**USINE DE RECYCLAGE DE BATTERIES
DUNKERQUE (59)**

**Mémoire en réponse suite à l'avis de MRAe en date du 14 novembre 2023 sur le projet
de création d'une usine de recyclage de batteries à Dunkerque (59)**

21 décembre 2023

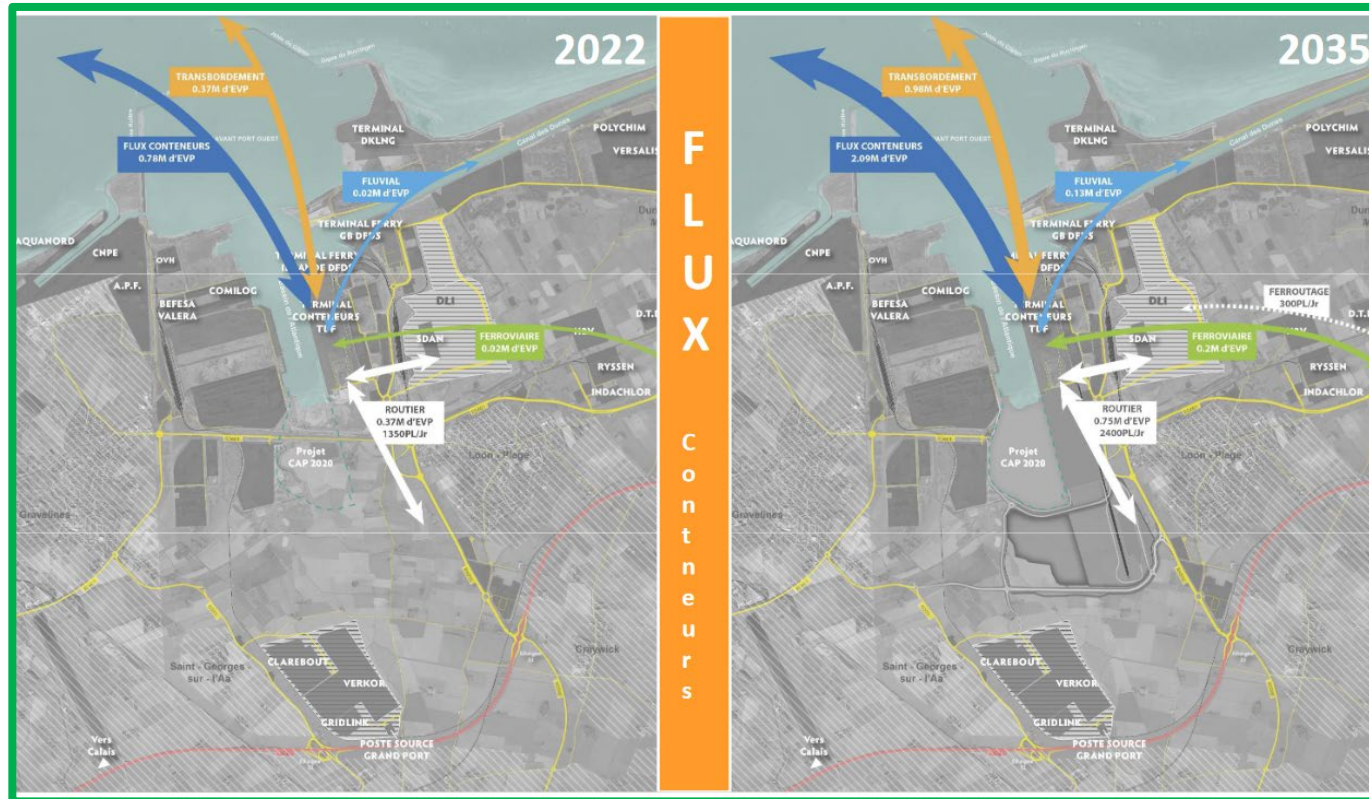
L'autorité environnementale recommande de compléter le résumé non technique par une description du projet et une représentation cartographique superposant le projet aux enjeux environnementaux et de santé et de l'actualiser après complément de l'étude d'impact, ceci afin de permettre, à sa seule lecture, de comprendre les éléments essentiels du projet et de son impact, ainsi que la justification des choix effectués

Le résumé non technique de l'étude d'impact a été complété en intégrant une description du projet, telle que présentée initialement aux pages 9 à 11 de la Présentation Non Technique du Dossier de demande.

De plus, la cartographie présentée ci-dessous a été intégré au résumé non technique de l'Etude d'Impact permettant de placer les enjeux dans l'environnement du projet.

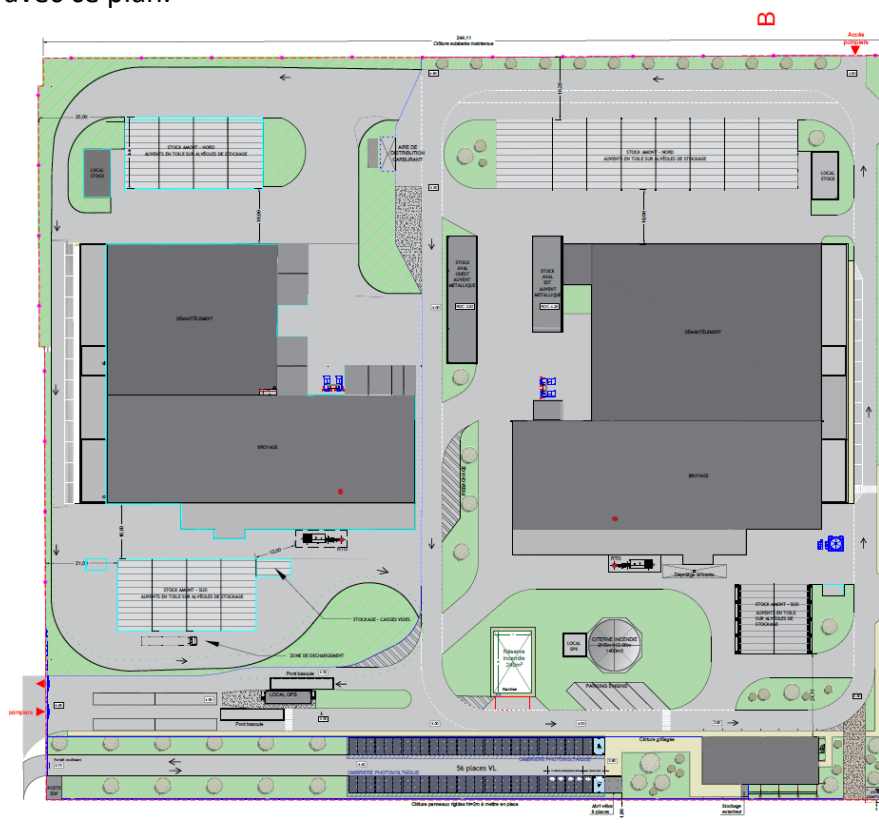
- préciser les modalités de gestion des eaux pluviales ainsi que les volumes en jeu et les impacts sur le canal du Bourbourg ;
- préciser la nature et les conditions de surveillance des eaux pluviales et des eaux d'extinction d'incendie susceptibles d'être polluées et rejetées dans le canal de Bourbourg ;
- préciser les dispositions prises pour que les eaux d'extinction d'incendie soient toutes recueillies dans le dispositif d'assainissement pluvial, et ne s'infiltrent pas dans les parties perméables du site;
- préciser les substances pertinentes et les conditions de surveillance des eaux souterraines

La qualité des sols et des eaux souterraines au droit du site seront suivis selon une surveillance répondant aux exigences imposées par le statut IED du site, et en particulier de l'article R. 515-60 du Code de l'environnement.

Ainsi la surveillance des eaux souterraines s'appuiera sur un réseau de 2 piézomètres, un en amont hydraulique et un en aval hydraulique (PZS9 et PZS8) utilisés lors de l'établissement du rapport de base.

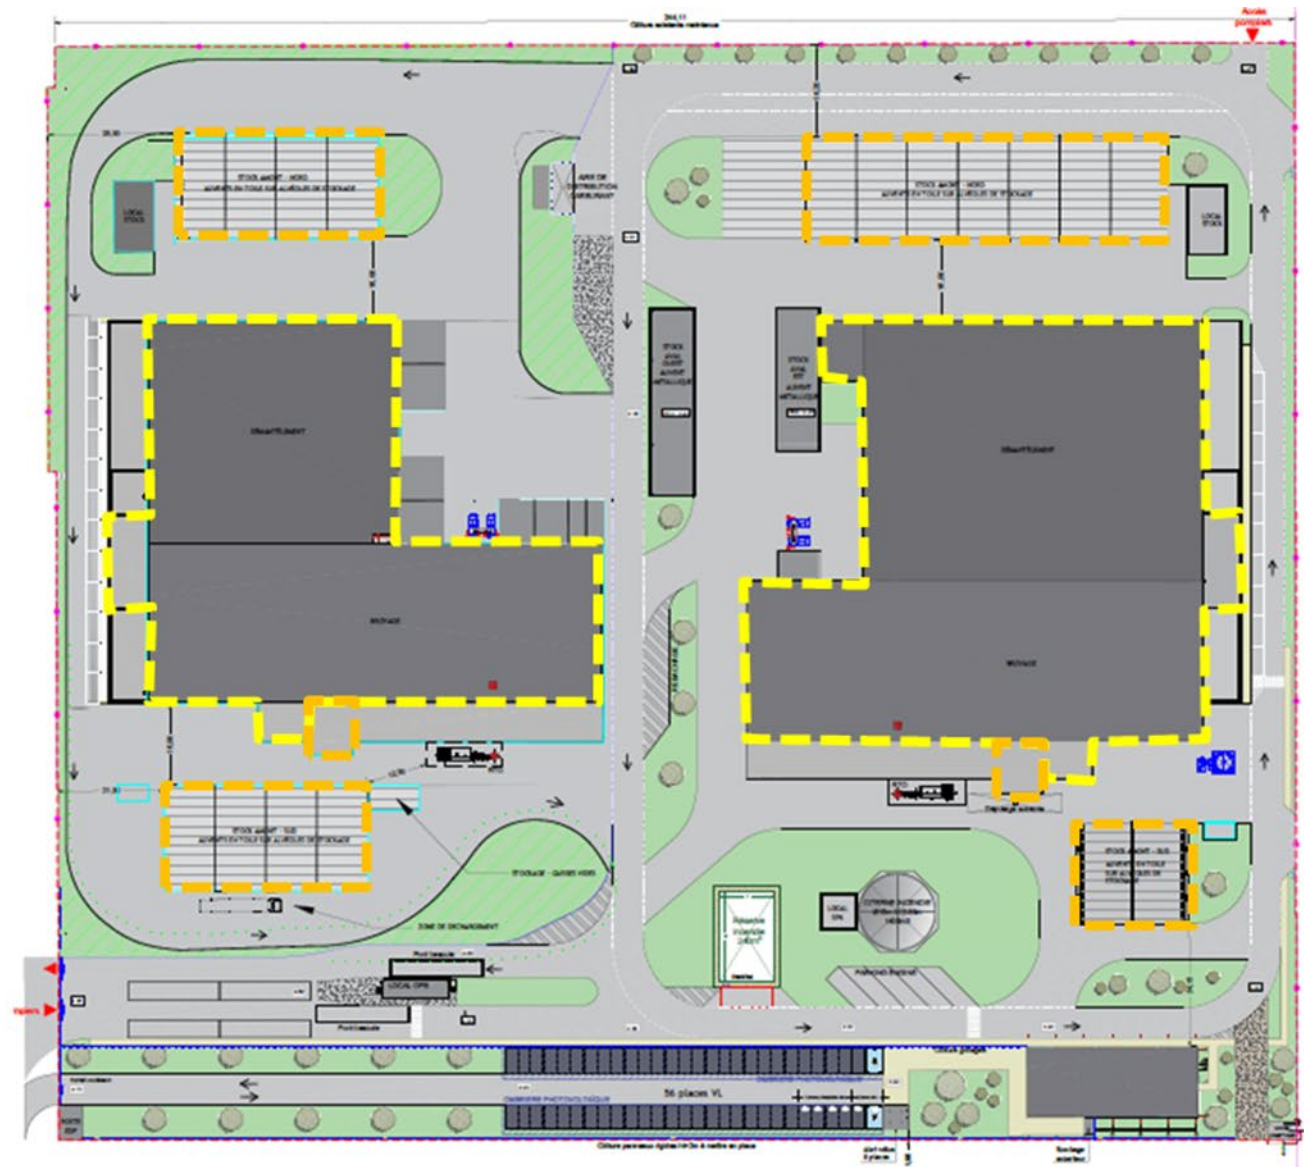
L'autorité environnementale recommande à la suite du réexamen de l'analyse préliminaire des risques de détailler la détection précoce des départs de feu retenue dans les zones à risques d'incendie.

Le site de Vosges Three sera équipé de moyen de détection précoce et d'extinction permettant de prévenir au mieux le début et la propagation d'un incendie.

Les zones de stockage seront équipées de caméra thermique permettant de prévenir au plus tôt en cas d'un échauffement d'une batterie.

Une protection par sprinklage sera installée dans les zones démantèlement et broyage.

Une protection par déluge sera installée dans les zones de stockage externe de batteries.

PLAN_DE_MASSE_AMENAGEMENTS PHASE_2

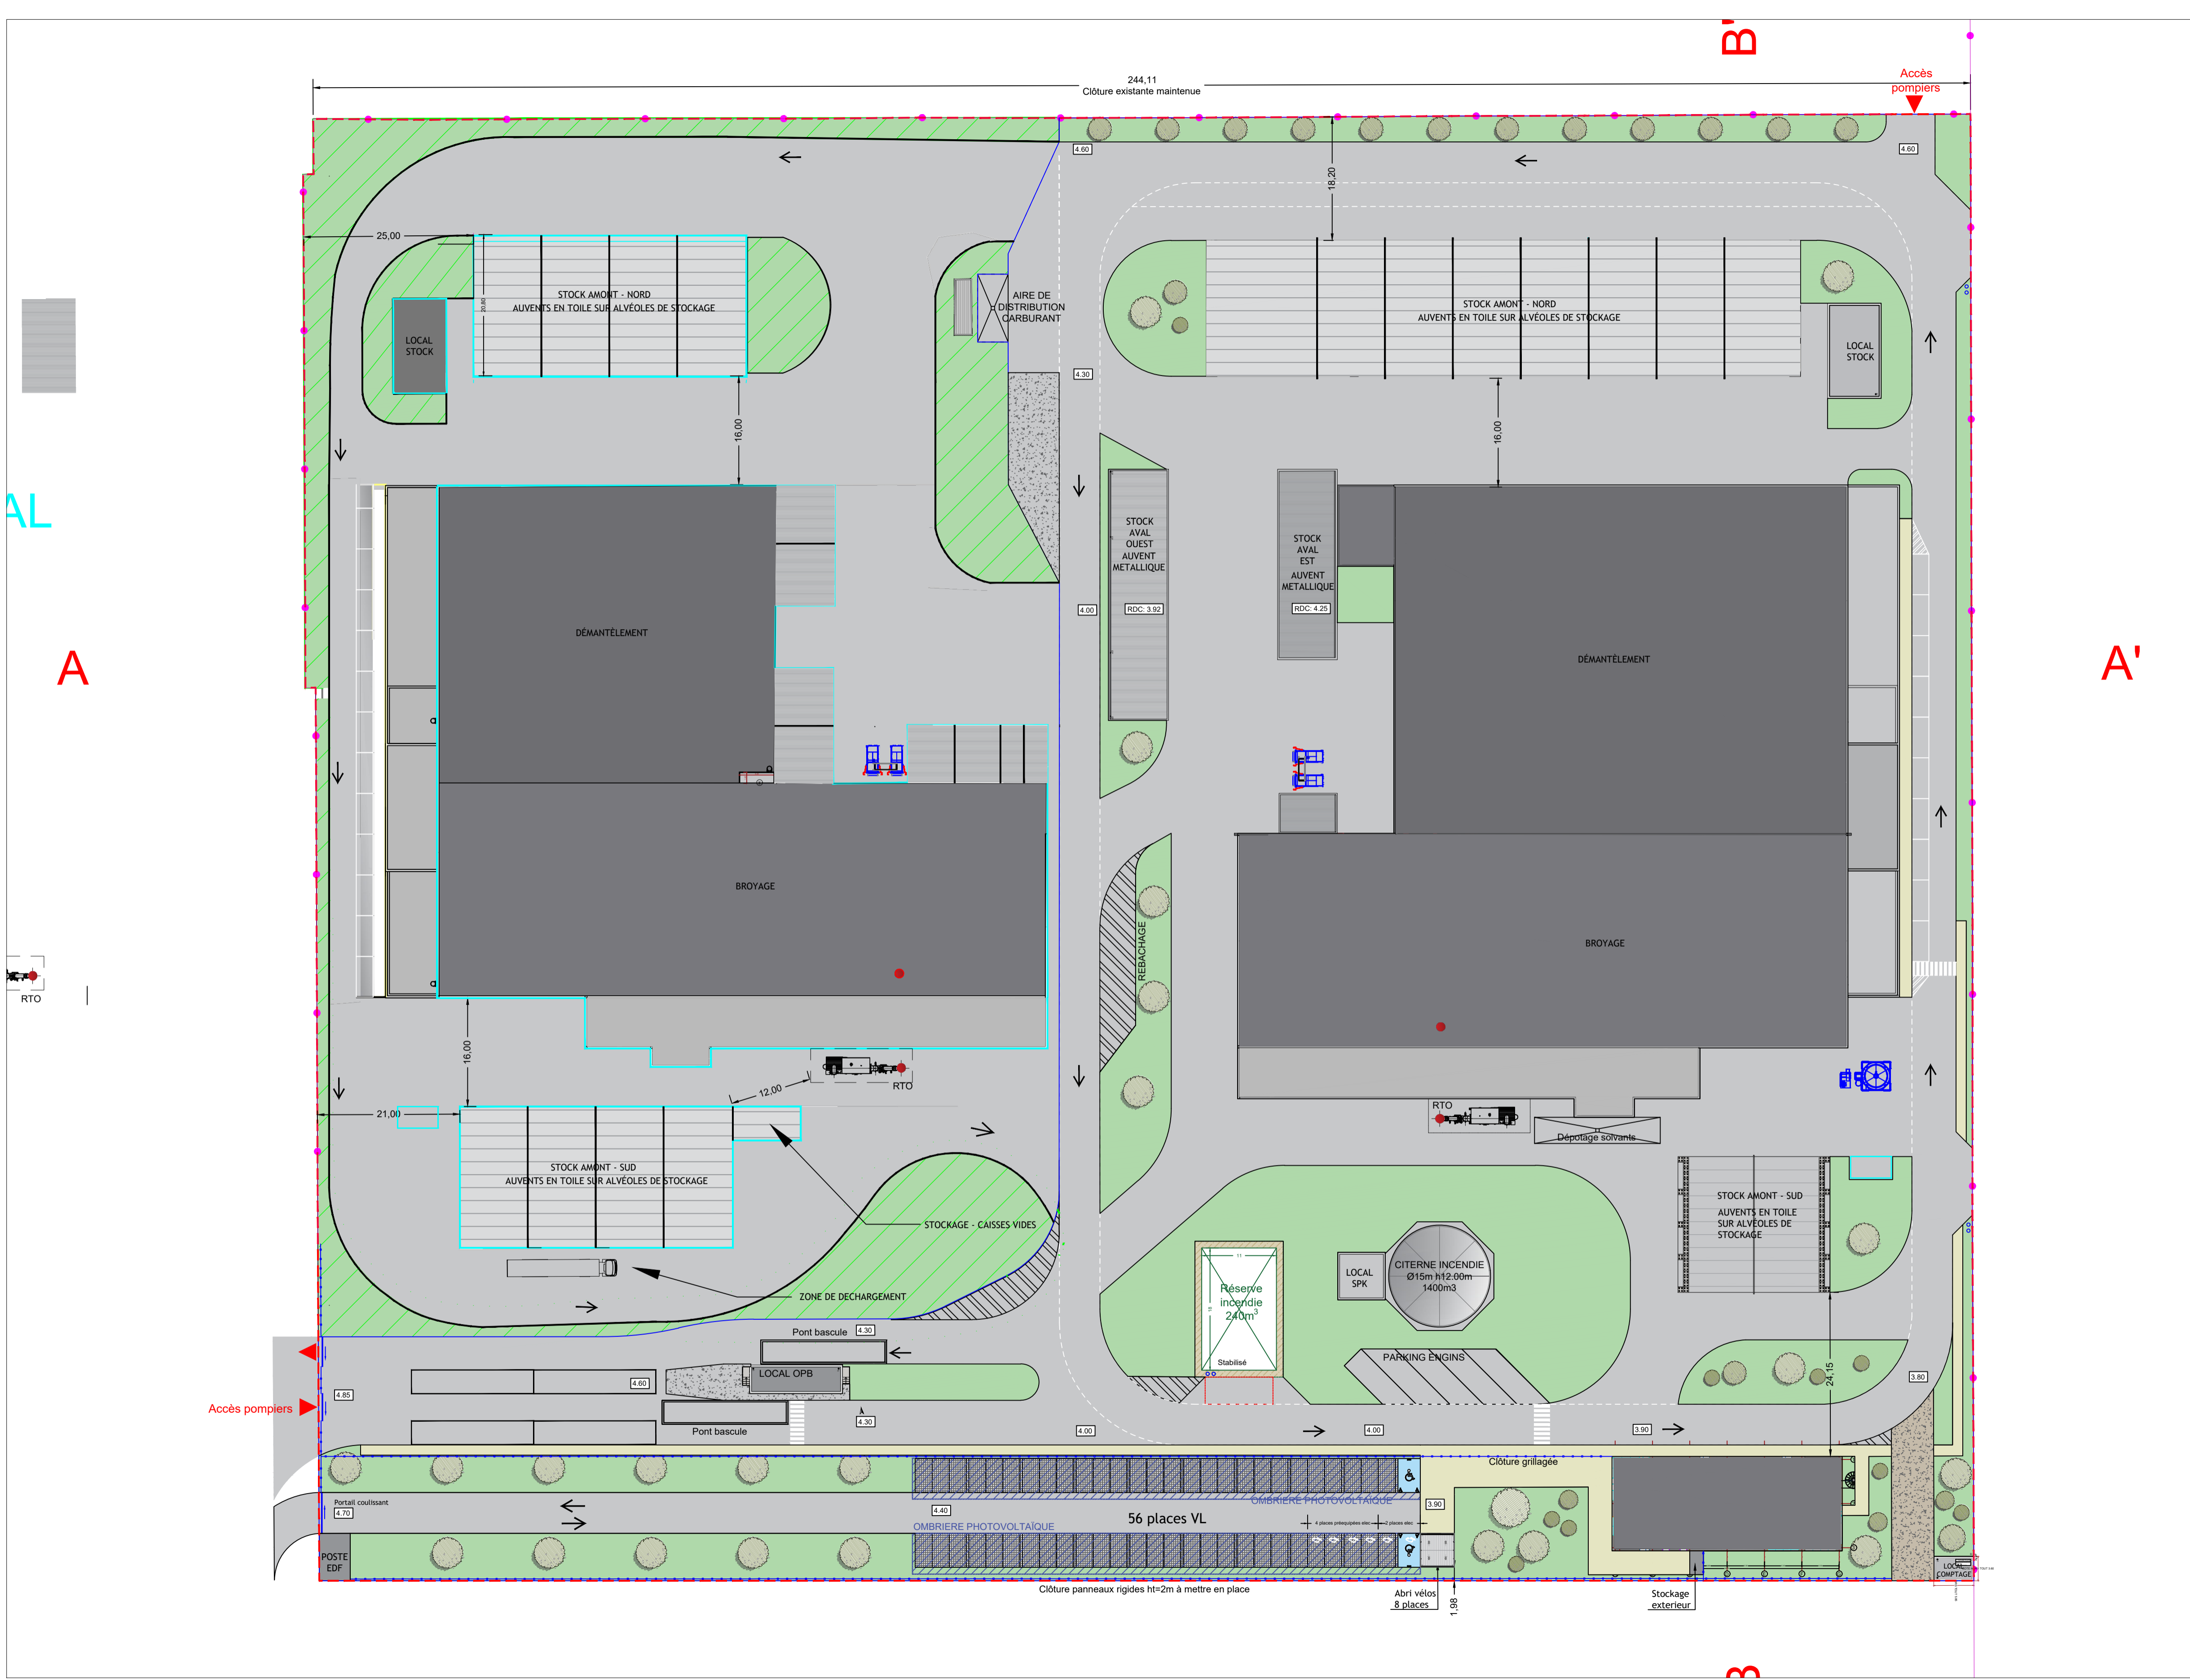
L'autorité environnementale recommande de préciser l'implantation des installations de la phase 2, afin de justifier de l'analyse des dangers, ou à défaut de réaliser dans un second temps, une fois la phase 2 du projet définie, une actualisation de l'étude de dangers. La maîtrise des risques est à intégrer dès la conception des deux usines.

Le plan du site a été mis à jour avec la phase 2 et présenté ci-dessous. Il est également présenté en annexe 1 du présent document. L'étude de dangers a été mise à jour avec ce plan.
